改善箇所説明図

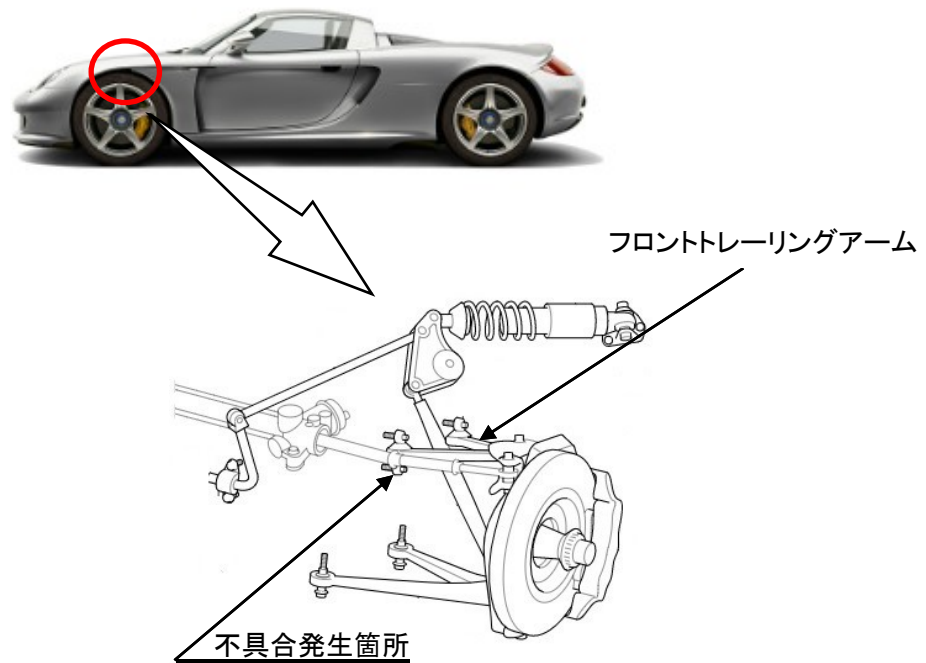
フロント及びリヤサスペンションのトレーリングアームにおいて、材料選定の際、耐食性の検討が不十分なため耐食性能が不足しており、長期間にわたり使用を続けると当該アームのジョイント部が腐食し、亀裂が生じると共に異音並びに振動が発生する。

最悪の場合、当該アームが破断し、サスペンション機能が失陥することでハンドルの操作性が低下し、衝突事故等を起こすおそれがある。

当面の措置として、使用者に対し使用停止を要請し、対策が決定次第、恒久対策を実施する。
